固体廃棄物減容処理施設の設置に係る
第1回～第6回設工認の変更申請について

令和3年12月〇日
国立研究開発法人日本原子力研究開発機構
大洗研究所 環境保全部

固体廃棄物減容処理施設の設置に係る設工認コメント回答整理表 (令和元年6月6日 新基準適合性審査チーム 資料1-4に対する回答)

日本原子力研究開発機構の大洗研究所廃棄物管理施設の設計及び工事の方法の変更認可申請に係る追加説明について（令和元年6月6日 新基準適合性審査チーム） 資料1—4に対する回答

図-1 流路面積の縮小による風速上昇モデル

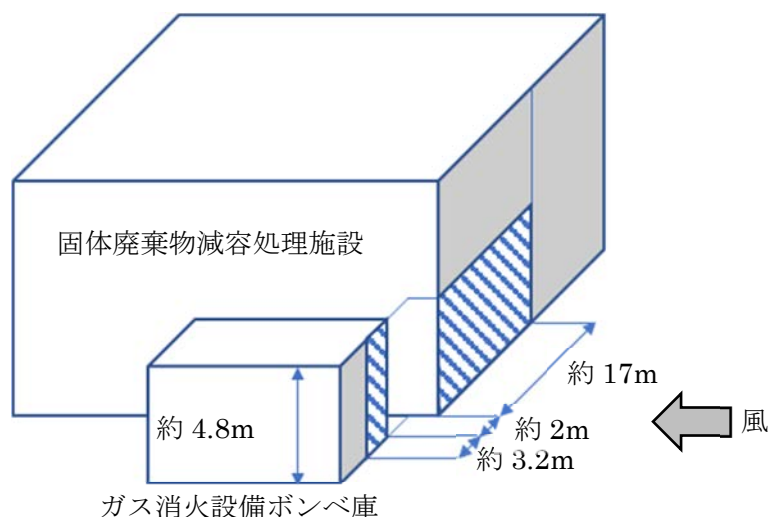
○ 事業変更許可申請書においては、竜巻影響に対するハード対策として、「消火設備のうちガス消火設備については、屋外等に敷設している配管の損傷を防止するための設備を設ける。」としていたが、本申請のガス消火設備配管類には損傷を防止するための設備は設けないのか。
・屋外等に敷設している配管の影響評価を詳細に説明のこと。
・縮小損失の断面積の比0.3と圧力損失（損失係数）0.34の根拠を説明のこと。
・評価結果及び理由を表形式にまとめること。

ここで、本申請にて評価した複合荷重に加え、風が狭隘な部分に流れ込む際に流路面積が急激に小さくなり、風速及び風圧力が上昇することを考慮した、「流路面積の縮小による風速上昇モデル」の評価を行う。

壁間のほぼ中心位置にある断面積 1m^2 の配管に衝突する風の最大風速は、最大風速 69 m/s の風に断面積の比を乗じた 766 m/s として評価した。

図-1 の「流路面積の縮小による風速上昇モデル」により算出した最大風速を基に計算した水平方向の荷重評価（複合荷重）を表-1 に示す。

以上の結果より、流路面積の縮小による風速上昇モデルにおいても、設計竜巻の風圧力による荷重、気圧差による荷重及び設計飛来物による水平衝撃荷重を重ね合わせた複合荷重が配管類の許容荷重を下回ることを確認した。また、フレキシブルホースの固定ボルトの算出応力がフレキシブルホース固定ボルトの許容応力を下回ることを確認した。

図-1 固体廃棄物減容処理施設東側の樹木の植生状況

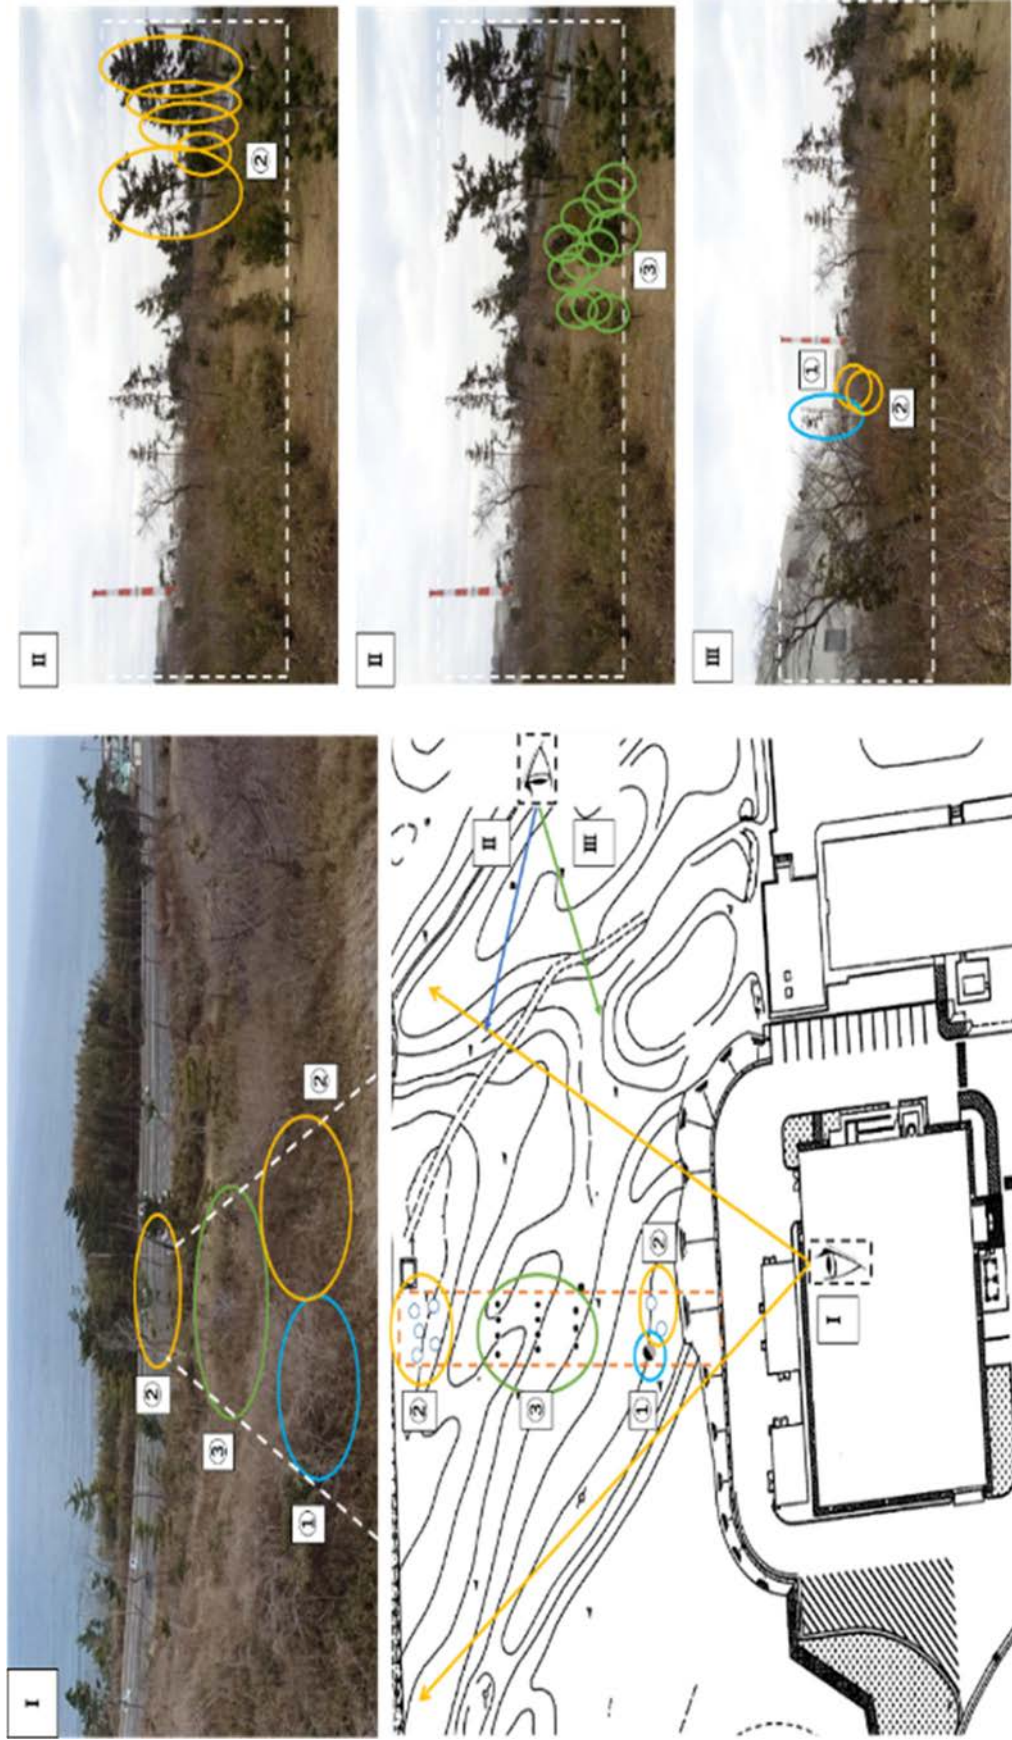
| ○ 樹冠率を事業変更許可申請書の0.3 から0.067 に変更していることについて、周辺の森林の状況を踏まえてその妥当性を示すこと。 |
| ・ 設工認に記載の樹冠部面積46m ² の算出根拠を説明のこと。 |

事業変更許可申請書の樹冠率0.3を下回ることを確認するため、申請時点での固体廃棄物減容処理施設に最も近い東側の森林の樹木の植生状況を現地調査した。

調査の結果、樹木の位置、本数及び樹木の大きさから樹木の密集度が最も高い範囲の樹冠率は、樹幹率は、0.067であり、樹冠率0.3を下回ることを確認した。

樹冠部面積の46m²は、東側の樹木の植生状況を現地調査し、密集度が最も高い範囲の樹木の樹冠部（樹木の上部の枝及び葉を含む。）の大きさより、①最大7.07m²（樹木の直径（長辺直径＝短辺直径）；3m×3m）が1本、②最大3.15m²（樹木の楕円直径；4m×1m）が7本、③最大1.54m²（樹木の直径（長辺直径＝短辺直径）；1.4m×1.4m）が11本から、樹冠部の合計面積（①×1本+②×7本+③×11本）として46m²を算出している。

【給油車】

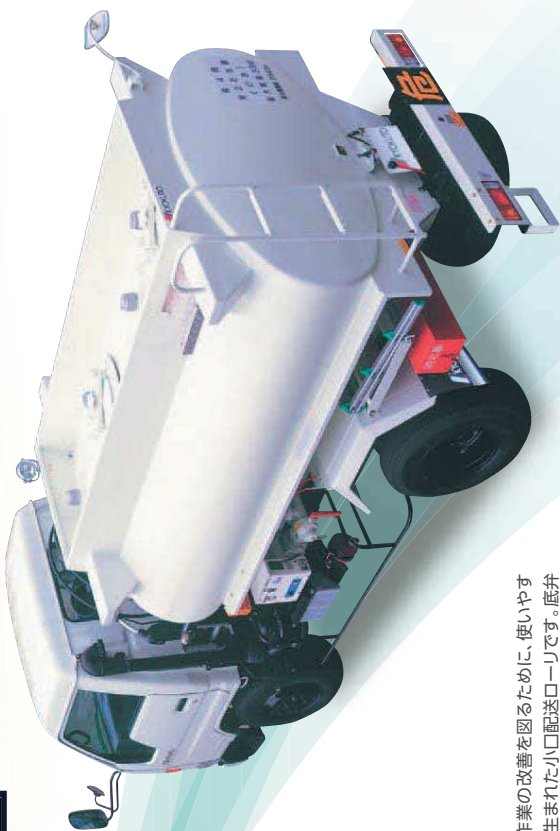
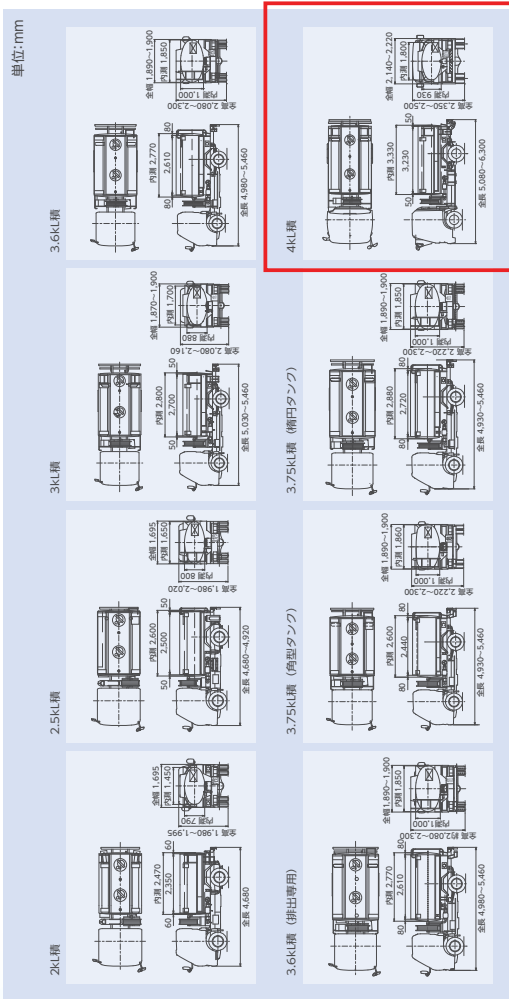
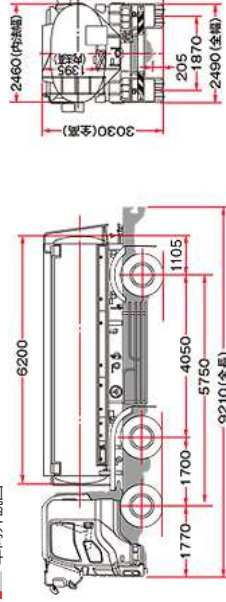
○ 近隣工場等の火災の影響評価について、タンクローリ及び給油車の爆発源の高さの設定根拠を説明すること。

タンクローリ及び給油車の爆発高さは、車両の中心高さとした。これは、爆発による破壊作用は車両全体に及ぶと想定し、その爆発中心は車両の中心と仮定した。従って、爆発源の高さは、車両の中心高さである全高の半分の値とした。

- ・ 国道51号タンクローリ ; 30kL積【全高3.095m/車両中心1.5475m】
（車両カタログ：添付-1）
- ・ 給油車 ; 4kL積【全高2.5m/車両中心1.25m】
（車両カタログ：添付-2）
- ・ 他施設タンクローリ ; 16kL積【全高3.03m/車両中心1.515m】
（車両カタログ：添付-3）

図-1 排ガス処理装置（セル内フィルタ）の系統

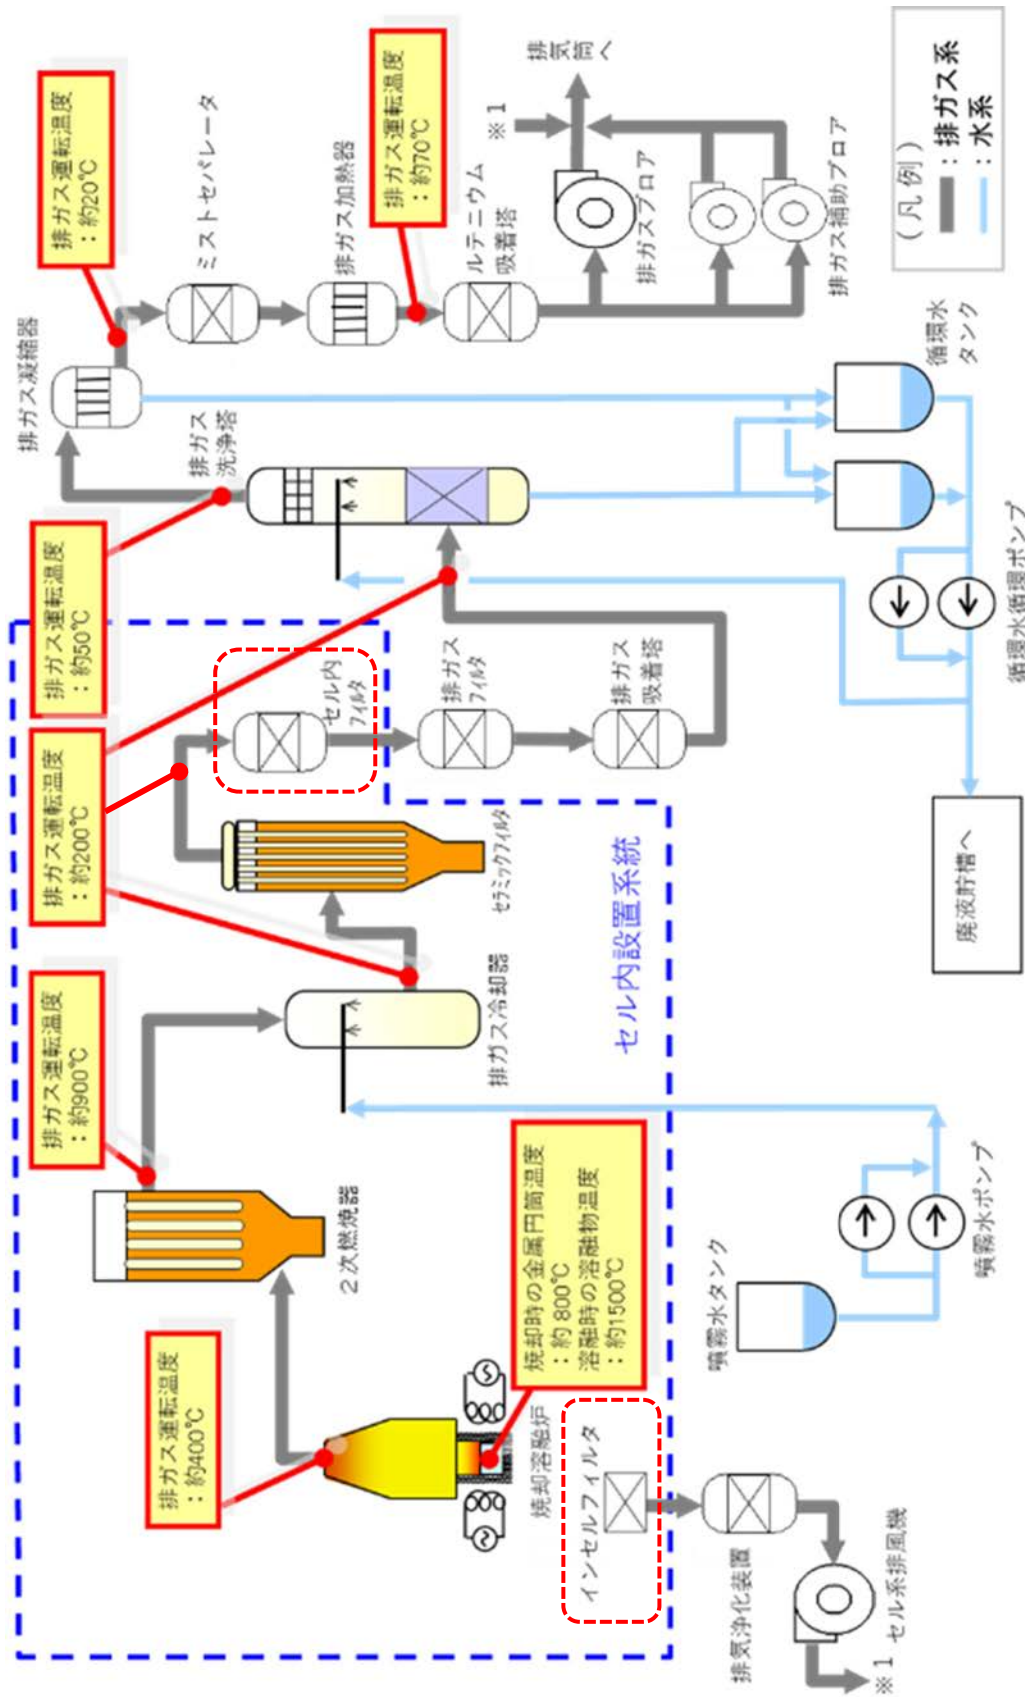
- 事業変更許可申請書（第四条-8）では、インセルフィルタは火炎防止型のフィルタを設けるとしているが、本-1-87 焼却溶融設備の排ガス処理装置のセル内フィルタは火炎防止型であるか説明すること。

排ガス処理装置（セル内フィルタ）の系統を図-1に示す。

一方、インセルフィルタは、セル系排風機を用いたセル内雰囲気換気用の前処理機器として取付けられており、セル内で火災が発生した場合、火炎が後段の排気浄化装置に影響を与えないよう火炎防止型のフィルタを設けている。

固体廃棄物減容処理施設（OWTF）の管理区域における給排気設備の模式図

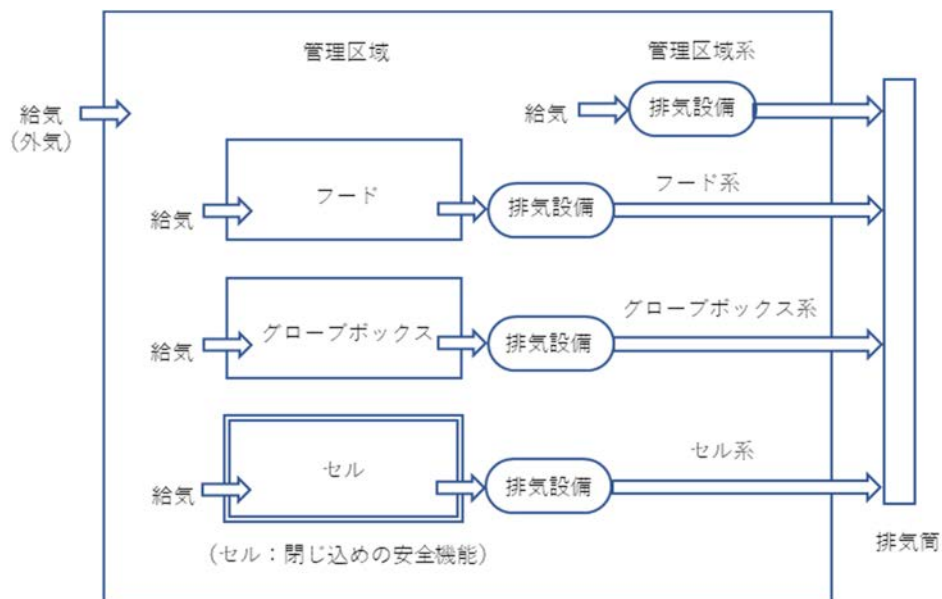
| ○ 事業変更許可申請書（第四条-10）では、固体廃棄物減容処理施設は、建築基準法に基づき、防火区画を設けるとしているが、本申請において防火区画を図面等で示すこと。 |

消火完了後は、排気設備の排風機の予備機を起動するなどして負圧維持を継続する。

排気設備	通常	火災時	火災時	火災時
1	管理区域系	○	(停止)	(停止)	(停止)
2	フード系	○	○	(停止)	(停止)
3	グローブボックス系	○	○	○	(停止)
4	セル系	○	○	○	○

図-1

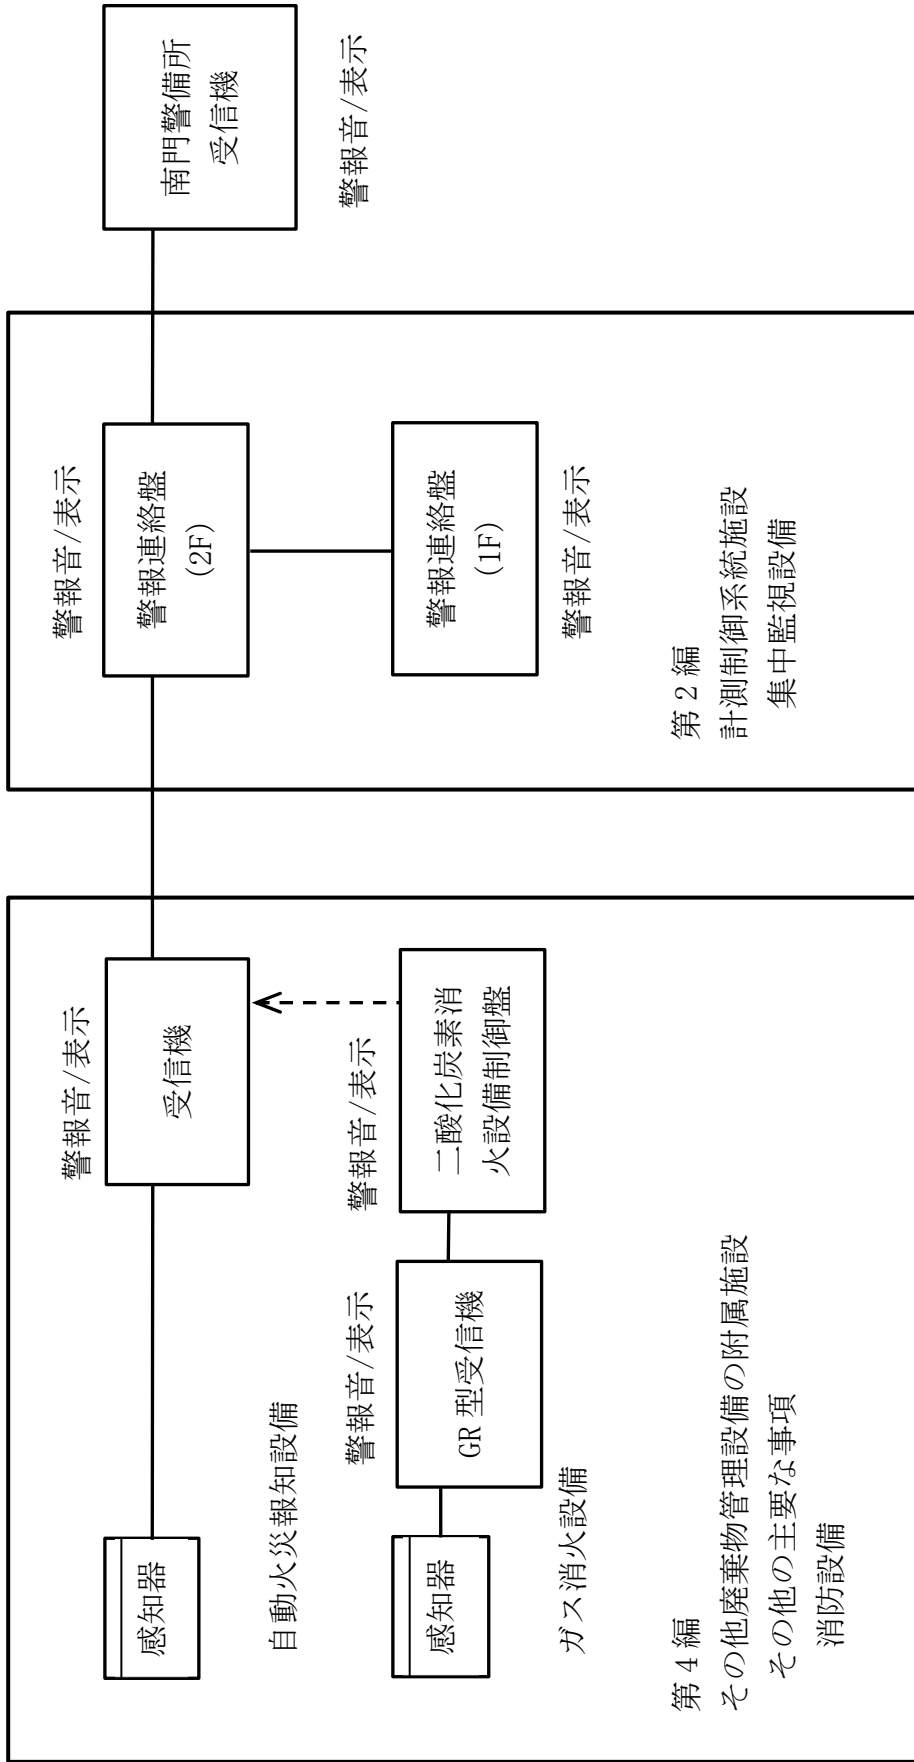
- 事業変更許可申請書（第四条-13）では、火災を検知した場合の火災信号は、固体廃棄物減容処理施設では、運転監視室及び警備所に送信し、警報盤に表示するとしているが、本申請において警備所に送信することを示すこと。

具体的には、検査項目として、「系統検査」、「警報検査」を追加する。また、検査に必要な情報として、消防設備の設計条件及び仕様表に火災時に警報音が吹鳴し、表示されることの「警報表示項目」の追加。「南門警備所の配置図」及び設備の信号接続に係る「系統図」を設工認に追加する。

自動火災報知設備と集中監視設備の系統を図-1に示す。

図-1 保守用品の考え方に係るフロー図

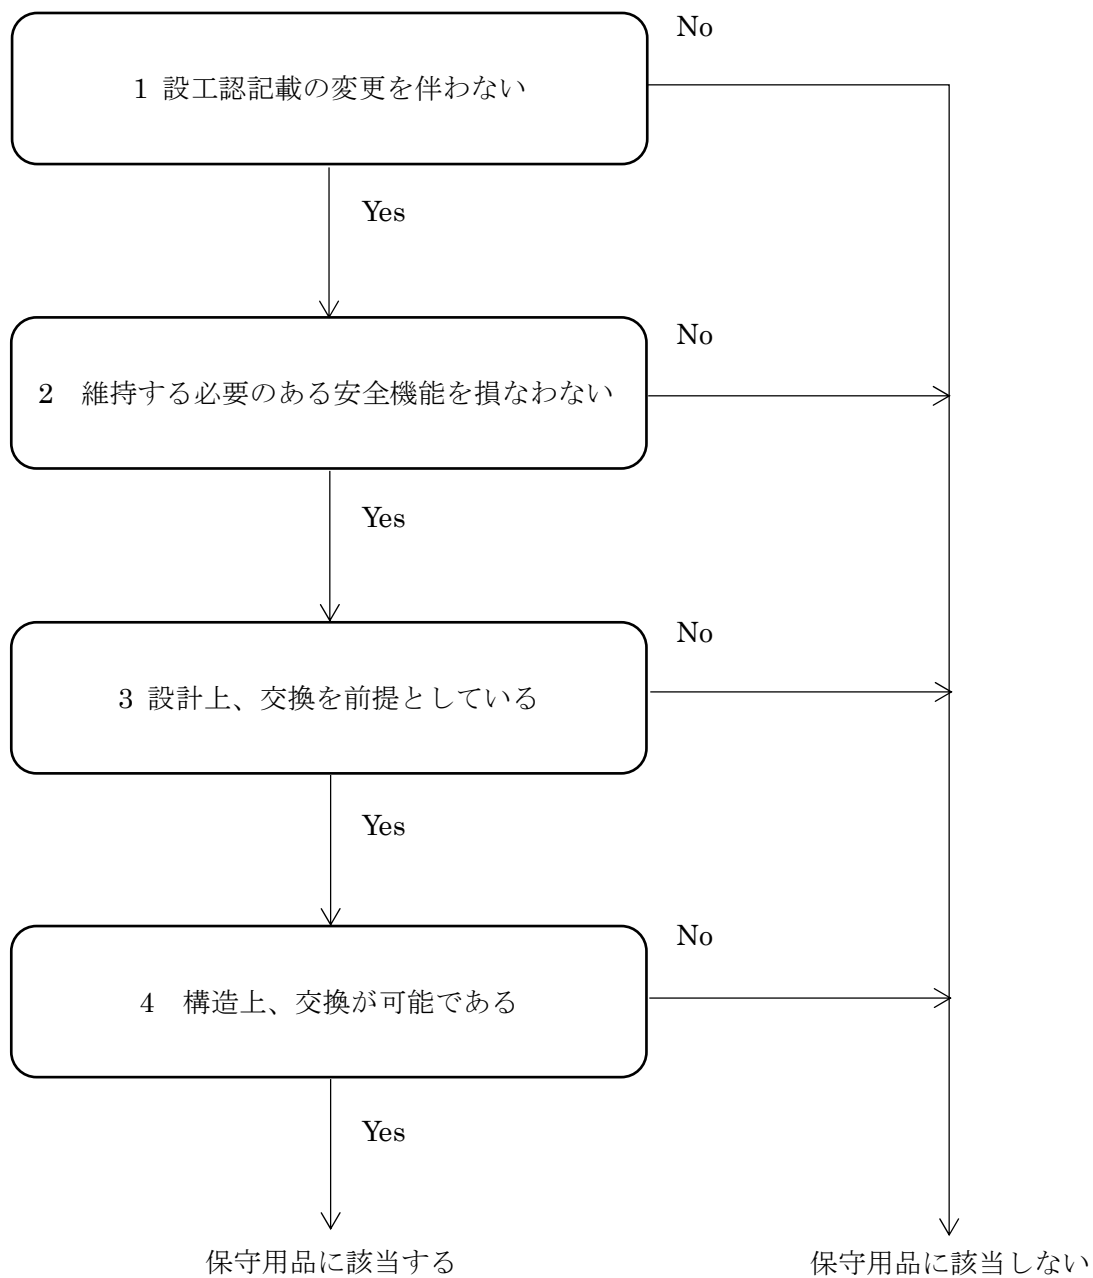
○ 設計及び工事の方法の認可申請設備機器の保守用品（取替えに設工認を必要としない設備機器）について、各設備の安全機能上の全体的な構成範囲を図面等で示した上で、保守用品の対象範囲及びその妥当性を示すこと。

- ・設工認記載の変更を伴わない
- ・維持する必要がある安全機能を損なわない
- ・設計上、交換を前提としている。
- ・構造上、交換が可能である

保守用品の考え方に係るフロー図を図-1に示す。また、本設工認申請書の保守用品に係る用途及び保守用品とした部品（一例）を補足-1に示す。

図-7 保守ホールのハッチ (90-H-002) の線量率評価位置図 (ハッチ開放時)

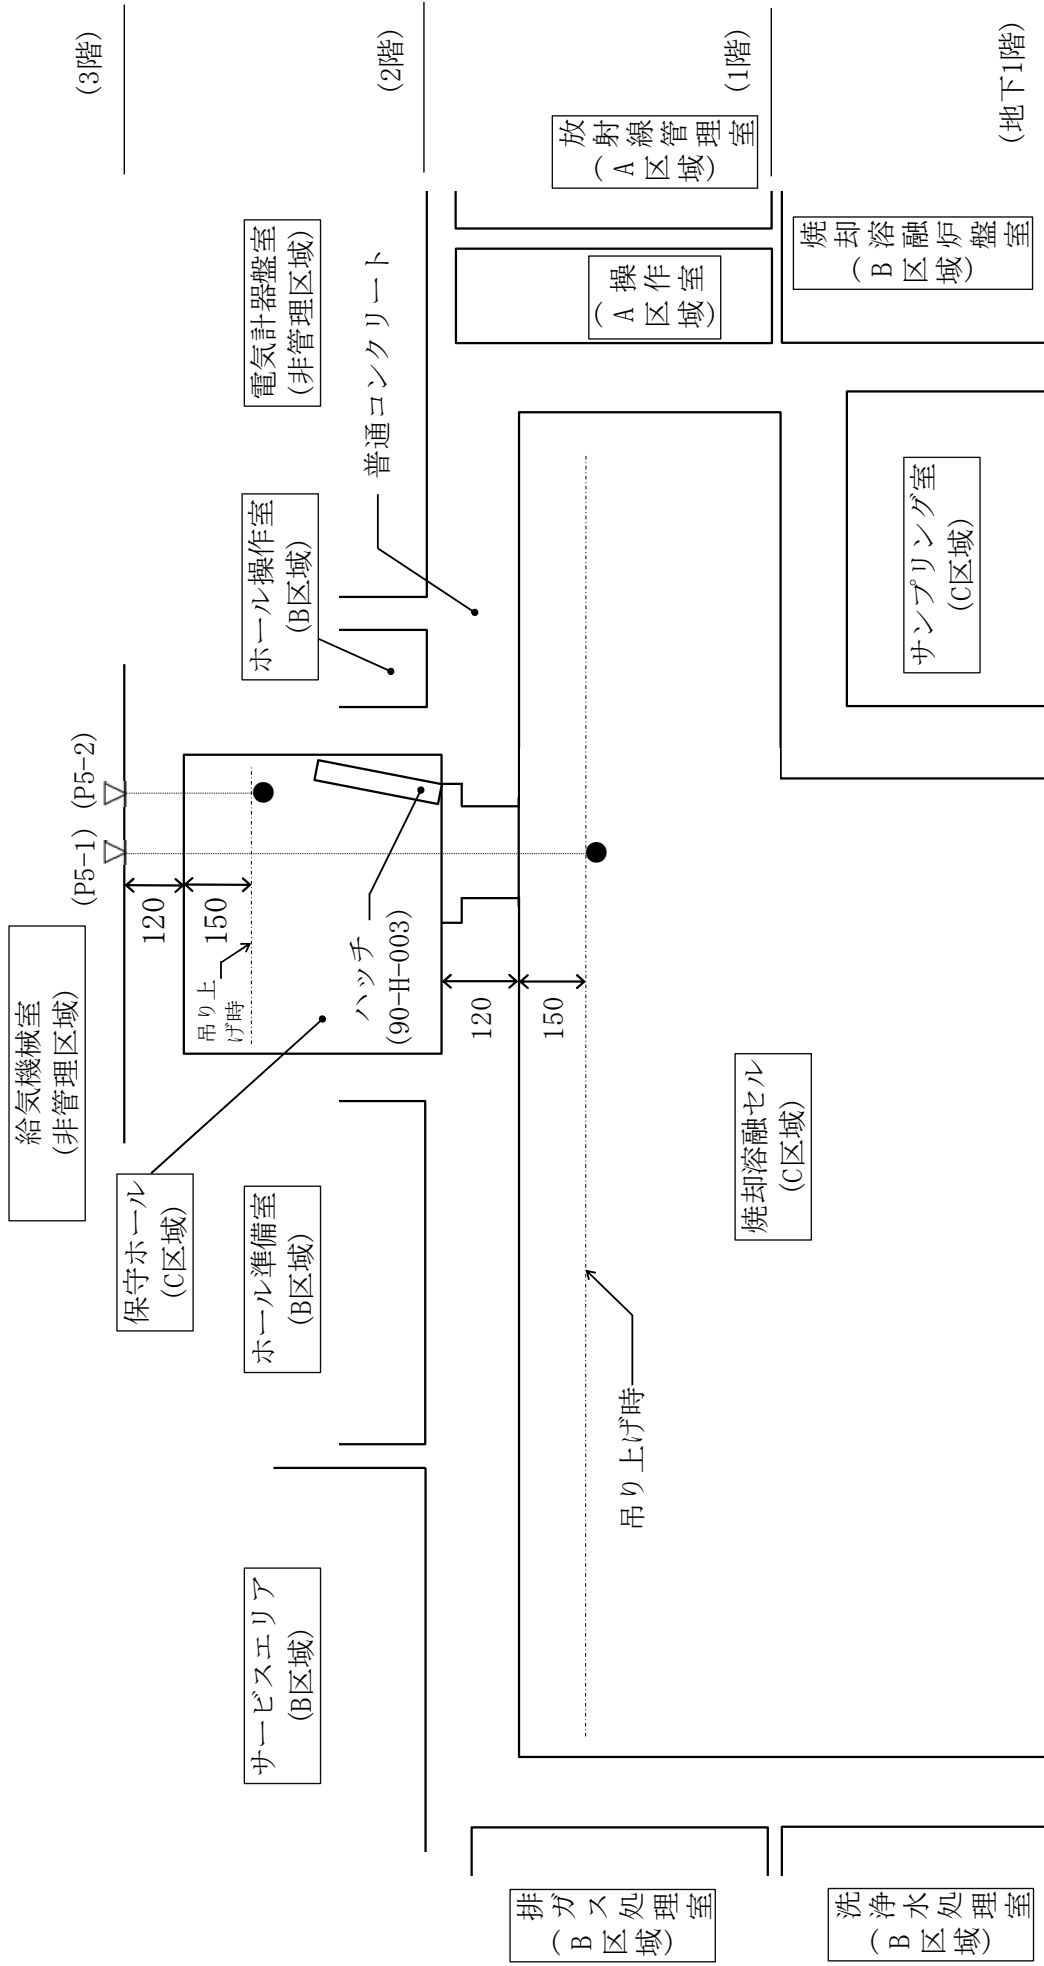
- 添付書類 減容処理設備のハッチに関する線量評価計算書において、ハッチのうち保守ホールのハッチのみハッチ開放時の線量評価を実施した理由について、説明すること。

前処理セル（分別エリア）内及び焼却溶融セル内の機器補修のため、保守ホールのハッチを開放し機器を保守ホールに吊り上げる場合、線源となる汚染機器の遮蔽は建家の壁等にて担うことになるため、保守ホールのハッチ開放状態のモデルで線量評価を行った。
